Regione **Piemonte**
Provincia di **Torino**
Comune di **Rivarolo**

Lavori di: **“RIQUALIFICAZIONE FUNZIONALE E MESSA IN SICUREZZA
DELL'ASILO NIDO IL GIROTONDO IN CORSO ROCCO MEAGLIA A
RIVAROLO CANAVESE”**

Allegato A - REPORT INTERVENTI ADEGUAMENTO STRUTTURALE PERIZIA DI VARIANTE

Muratura di rinforzo M_1, M_2
 Stato di Fatto
 Vista frontale
 Scala 1:20
 Quote in centimetri

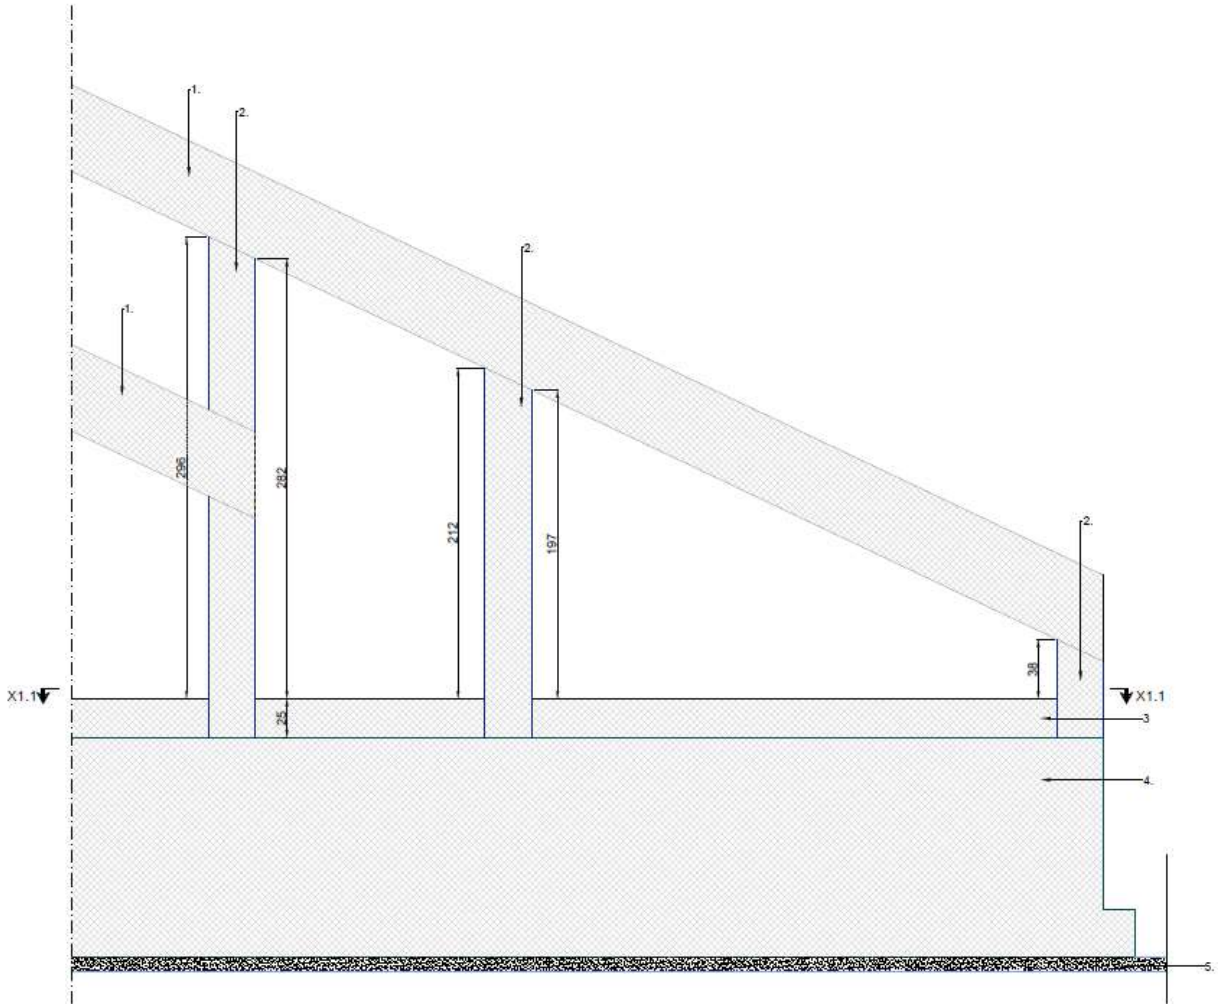
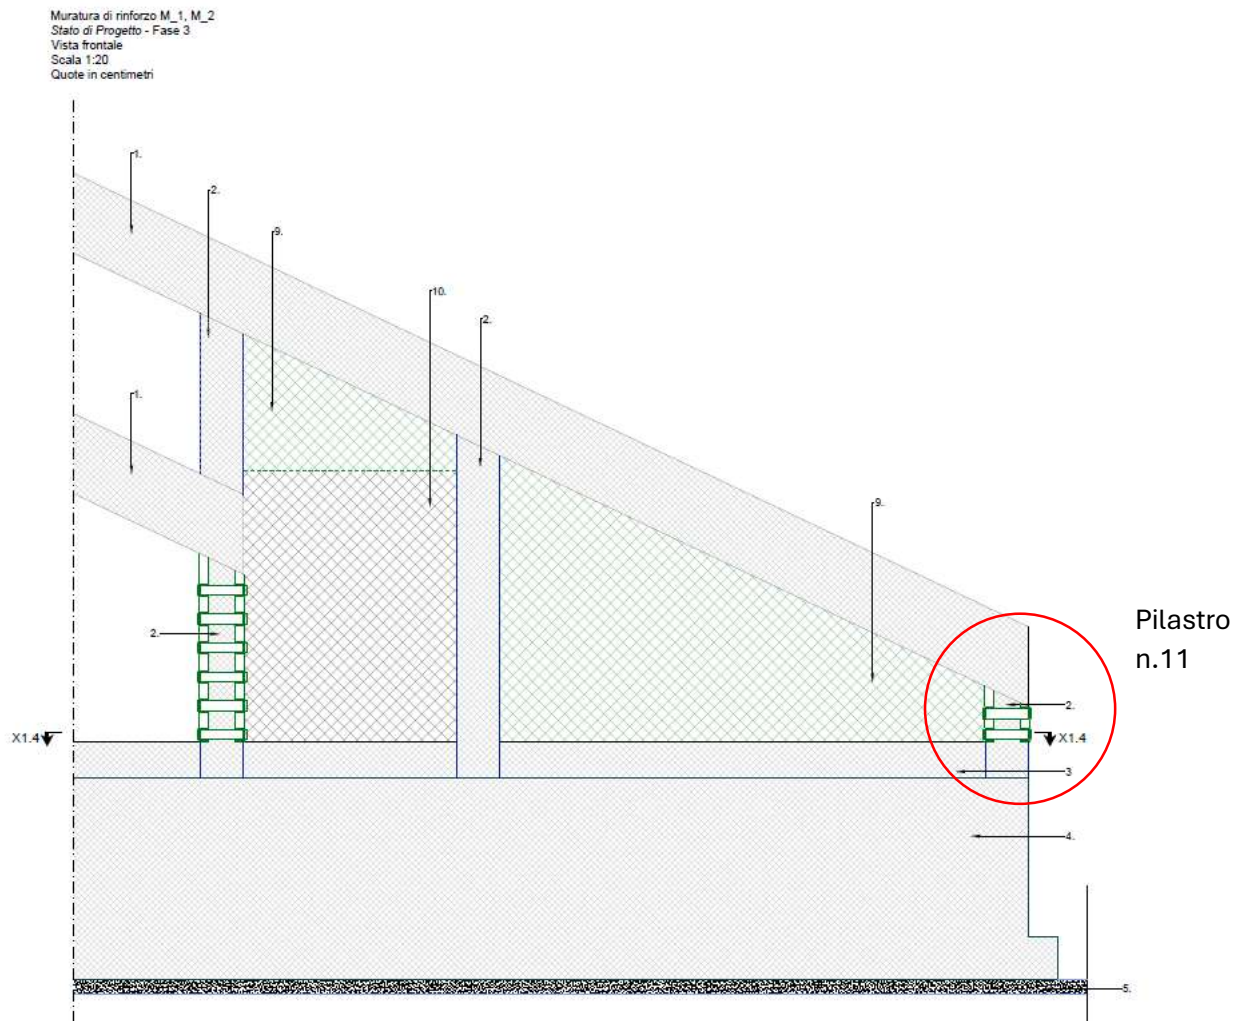
TIPO DI INTERVENTO REALIZZATO: Eseguita l'armatura e getto come da progetto, non è stato possibile eseguire il rinforzo sul pilastro n° 11 causa interseco setto esistente, non indicato sugli elaborati progettuali di costruzione dell'opera.

Quanto riportato negli atti del progetto originale di costruzione dell'opera, risulta discordante con quello che è stato eseguito; pertanto, è stata necessaria una variante per opere impreviste/imprevedibili

Muratura di rinforzo M_4
 Stato di Fatto
 Vista frontale 1
 Scala 1:20
 Quote in centimetri

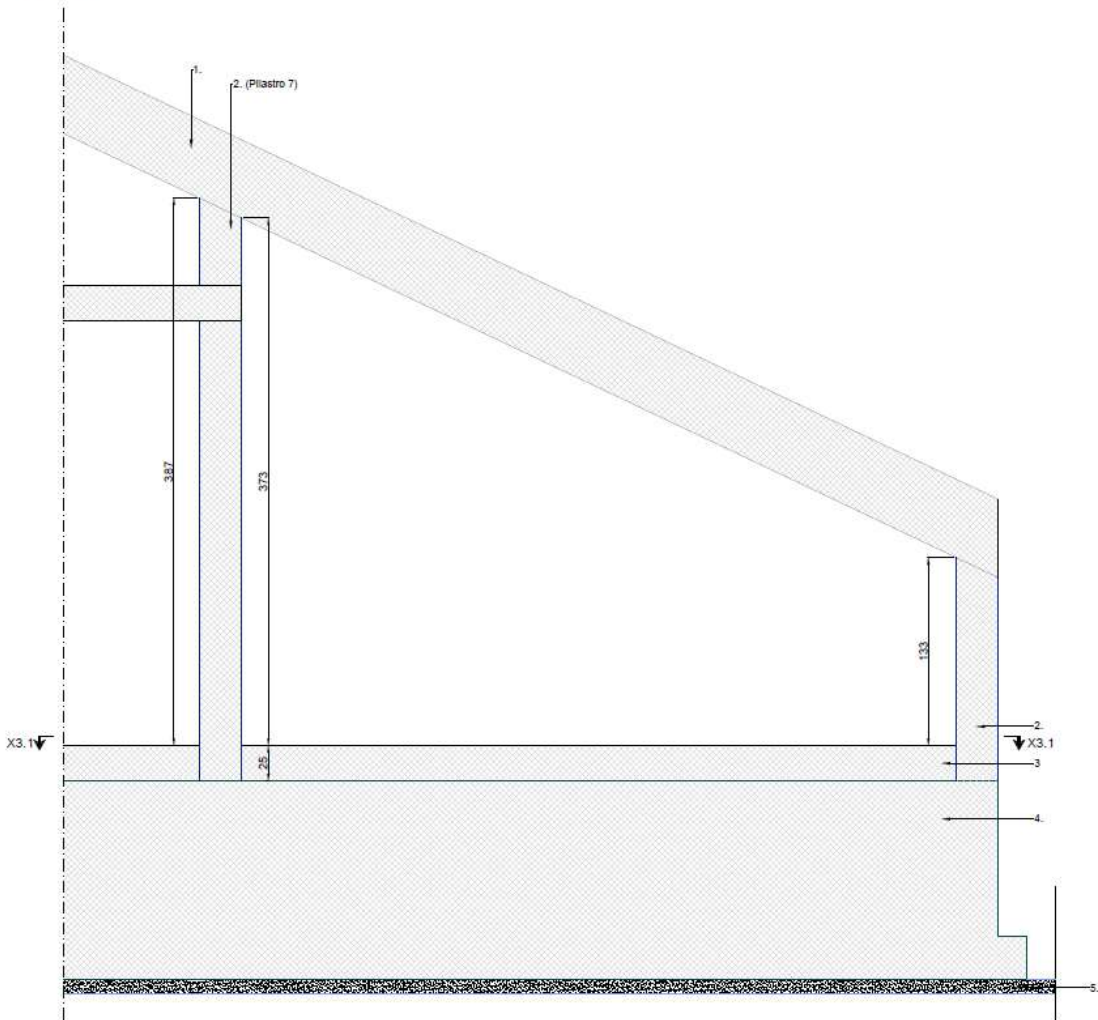
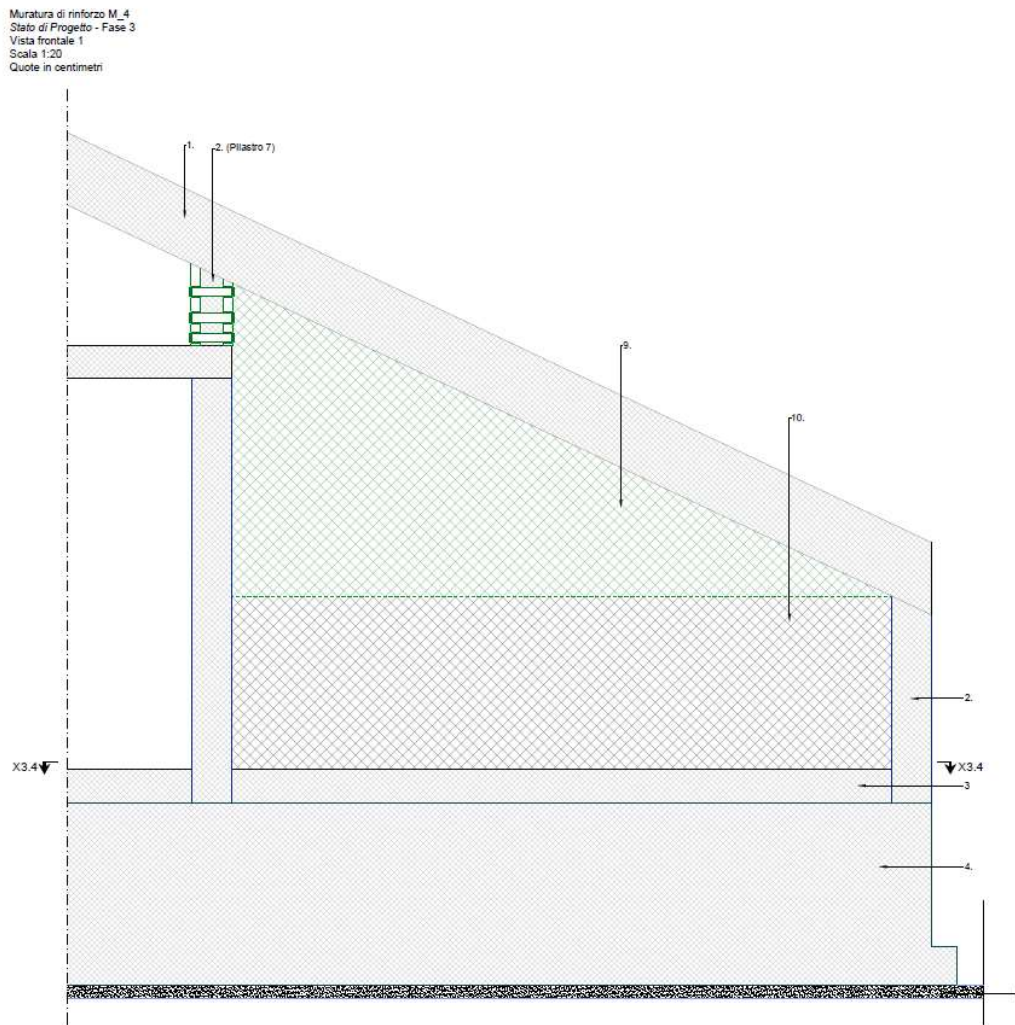
TIPO DI INTERVENTO REALIZZATO: Eseguita l'armatura e getto come da progetto, non è stato possibile eseguire il rinforzo sul pilastro n° 7 in quanto non esistente nella posizione indicata da progetto.

Quanto riportato negli atti del progetto originale di costruzione dell'opera, risulta discordante con quello che è stato eseguito; pertanto, è stata necessaria una variante per opere impreviste/imprevedibili

DENOMINAZIONE INTERVENTO: SETTO M5

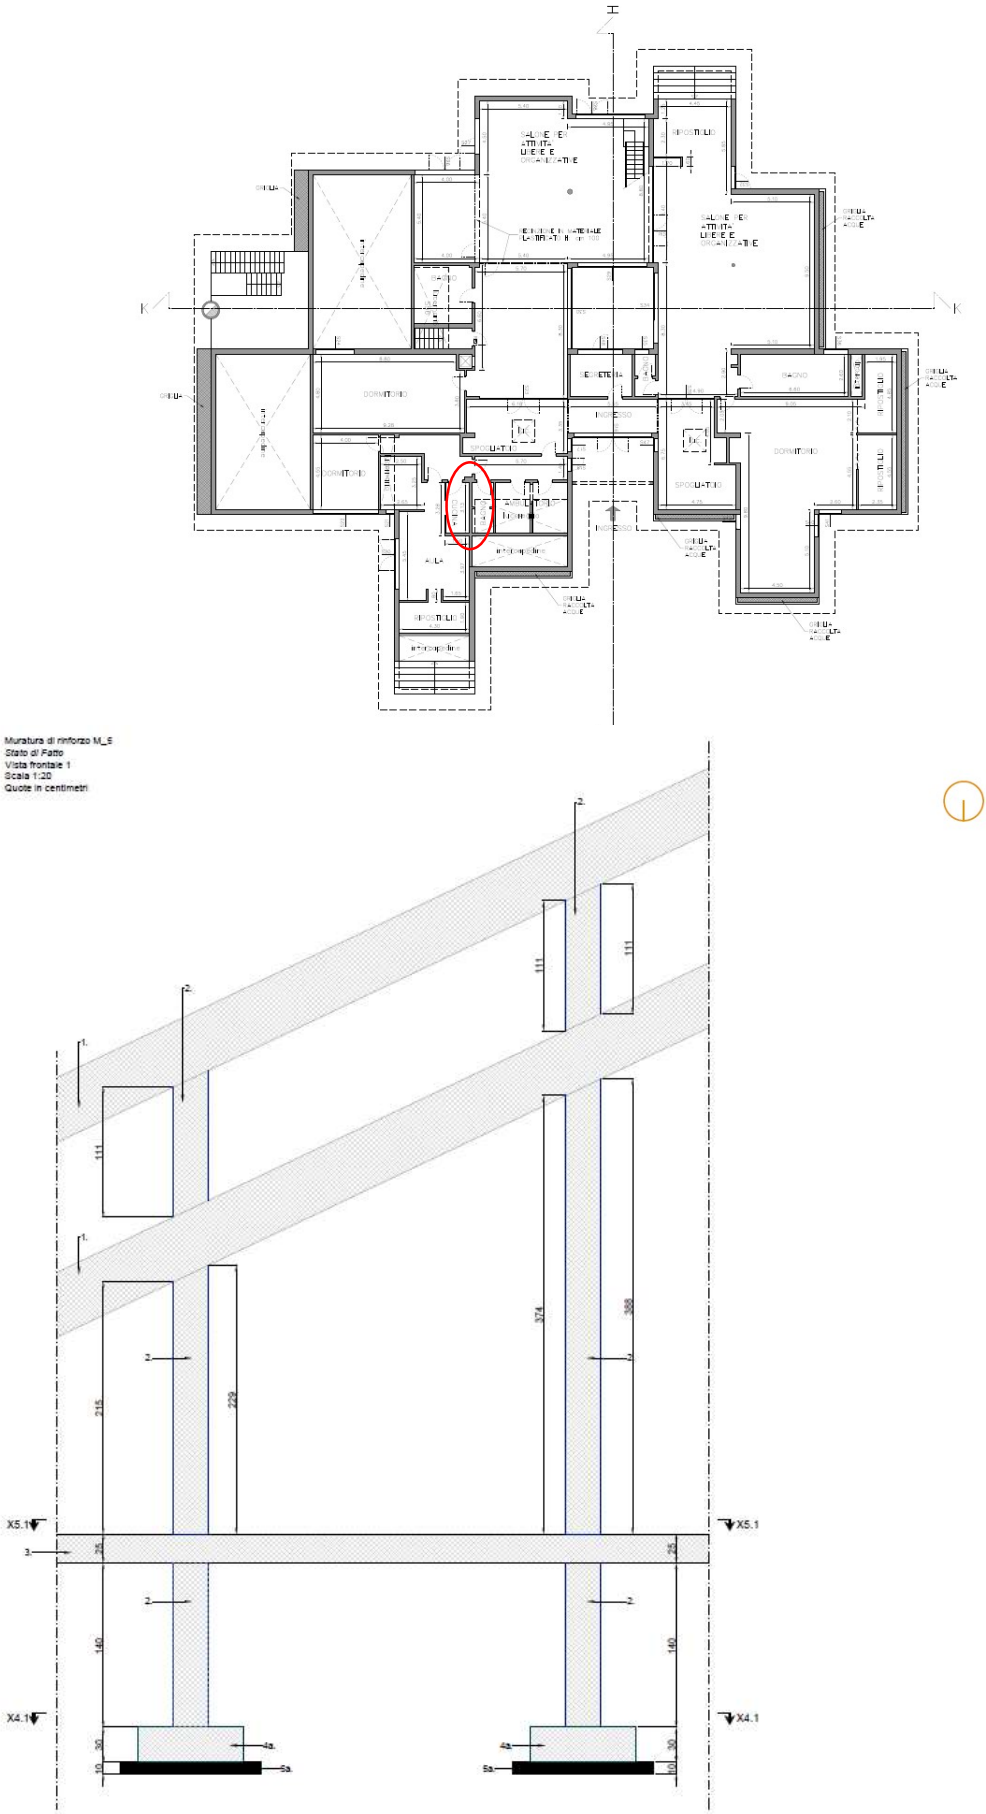
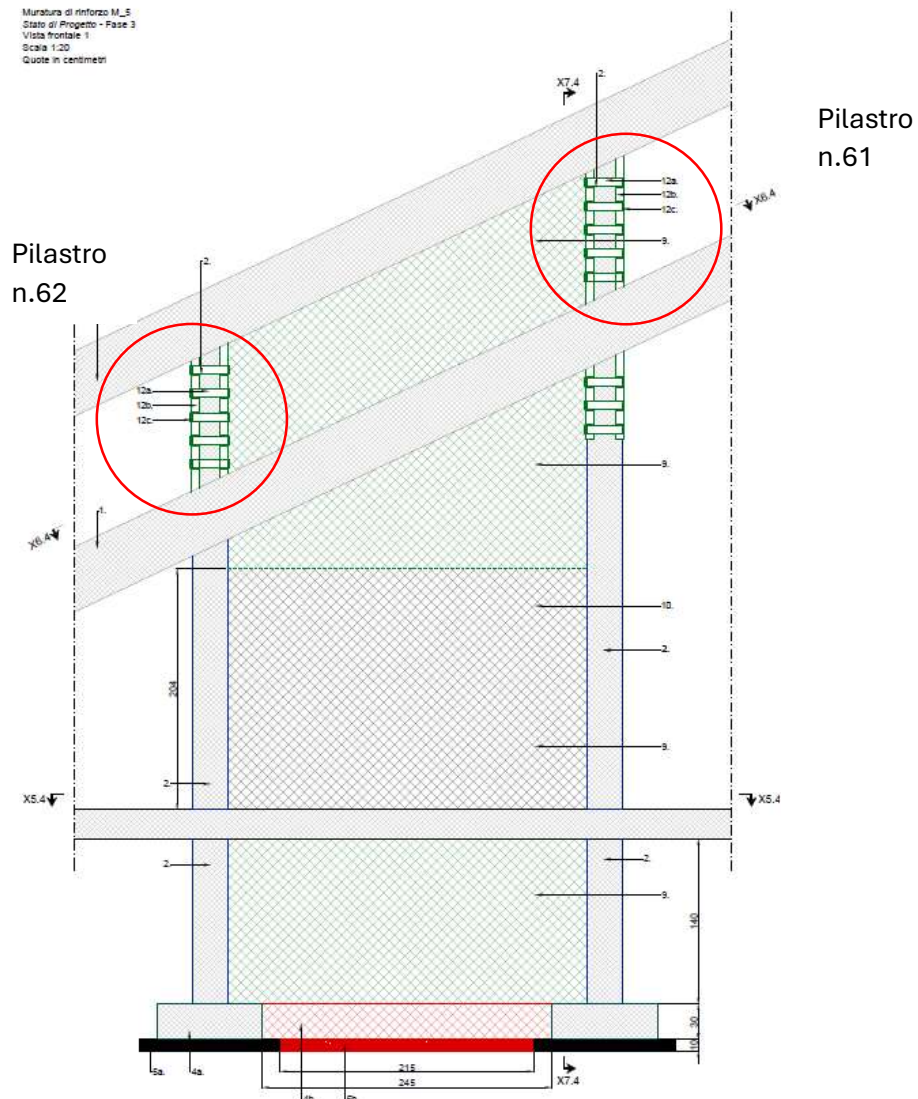
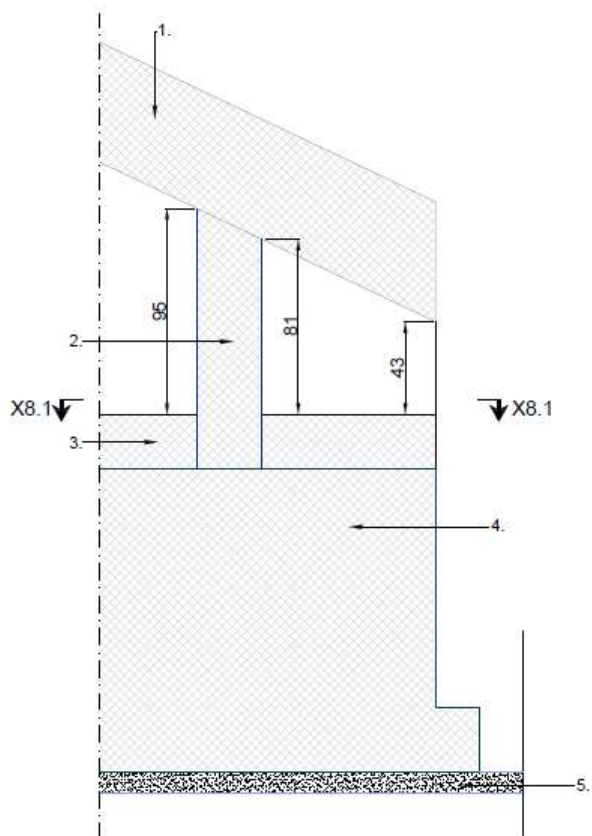
TIPO DI INTERVENTO REALIZZATO: Non risulta il pilastro n° 62, è stato eseguito il collegamento fra il pilastro n° 61 e il n° 9 con l'aumento di volumetria e materiale dell'intervento previsto eseguito con le stesse indicazioni da progetto, è stato realizzato il rinforzo sul pilastro n° 61 senza l'interruzione della trave inclinata in progetto, in quanto non esistente.

Quanto riportato negli atti del progetto originale di costruzione dell'opera, risulta discordante con quello che è stato eseguito; pertanto, è stata necessaria una variante per opere impreviste/imprevedibili

Muratura di rinforzo M_7a / M_7b / M_7c
 Stato di Fatto
 Vista frontale 1
 Scala 1:20
 Quote in centimetri

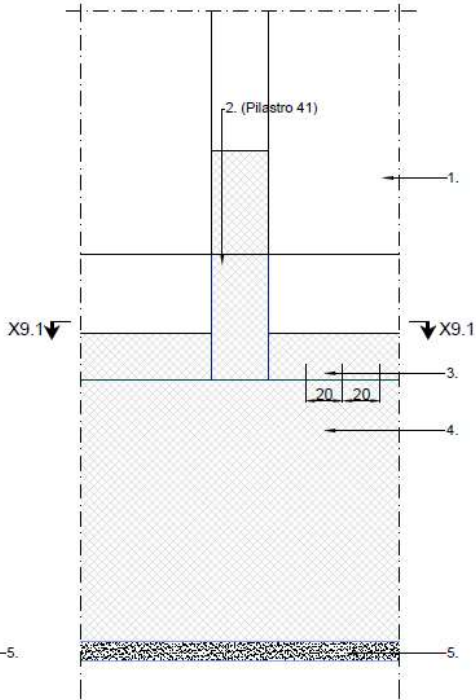
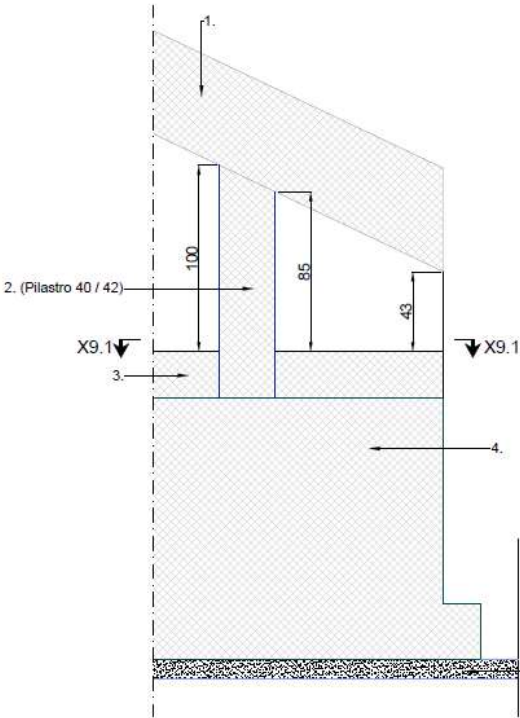
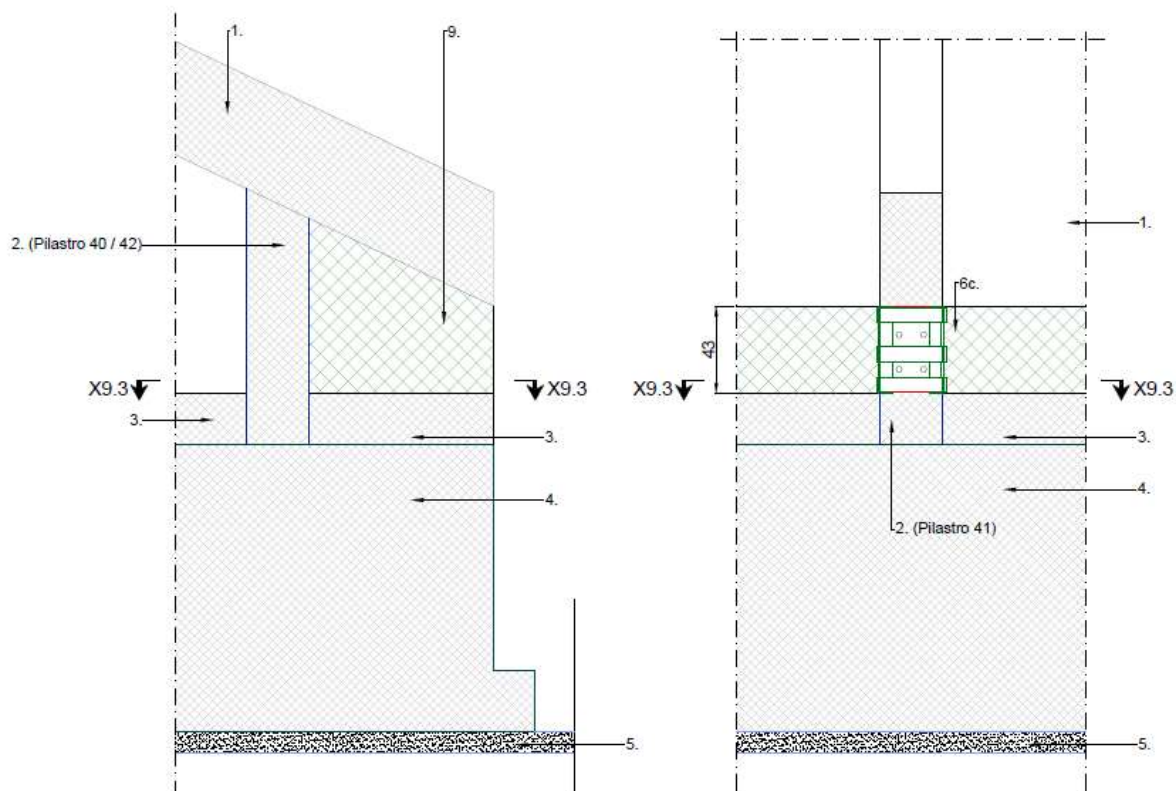
TIPO DI INTERVENTO REALIZZATO: Non eseguito, i pilastri risultano inglobati nei setti esistenti, non indicato sugli elaborati progettuali di costruzione dell'opera.

Quanto riportato negli atti del progetto originale di costruzione dell'opera, risulta discordante con quello che è stato eseguito; pertanto, è stata necessaria una variante per opere impreviste/imprevedibili
